Mission régionale d'autorité environnementale

**Avis délibéré sur le projet d'implantation
d'une centrale photovoltaïque au sol
porté par la société TSE sur la commune de Parnay (49)
et la mise en compatibilité par déclaration de projet
du plan local d'urbanisme intercommunal (PLUi)
de Saumur Loire développement**

n° PDL 004179 / AP

Plan de masse du projet (source : dossier 2024)

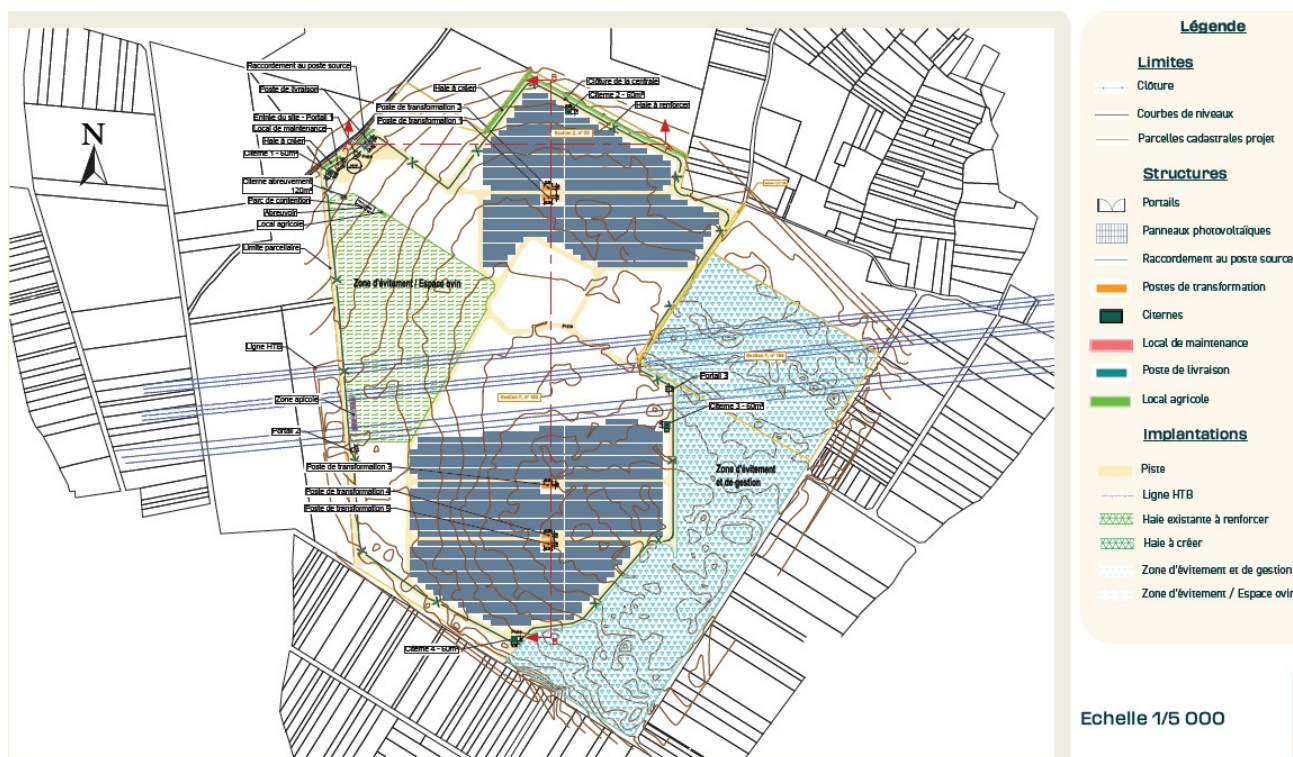
- entre le tableau de synthèse des caractéristiques p17 et le descriptif des installations connexes (postes de transformation, de livraison, local de maintenance) p27,
- la hauteur minimale d'une table est de 1 m p22 du complément à l'EI et de 1,2 m au niveau du plan de masse 2024,
- l'inclinaison des tables entre 15° et 25° alors qu'au niveau des informations techniques du plan masse elle est de 20°.

Figure 5: Détail des hauteurs et espacements entre tables

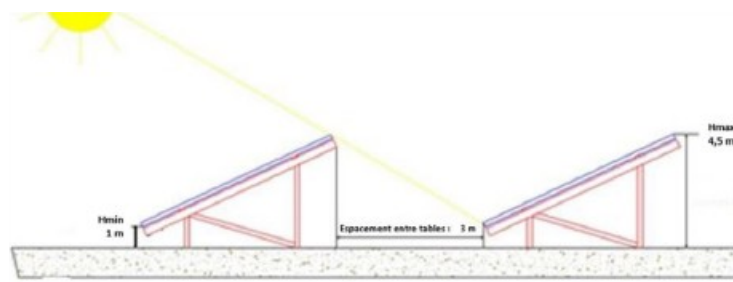
Certaines illustrations sont elles aussi erronées, comme la figure 5 p23, censée présenter le détail des hauteurs et espacements entre les tables mais qui ne reprend pas les dimensions reportées dans le dossier. Ces approximations, cumulées au fait que le lecteur doit alterner prise de connaissance du dossier entre l'ancienne étude d'impact et le complément apporté, ne contribuent pas à clarifier la compréhension du projet.
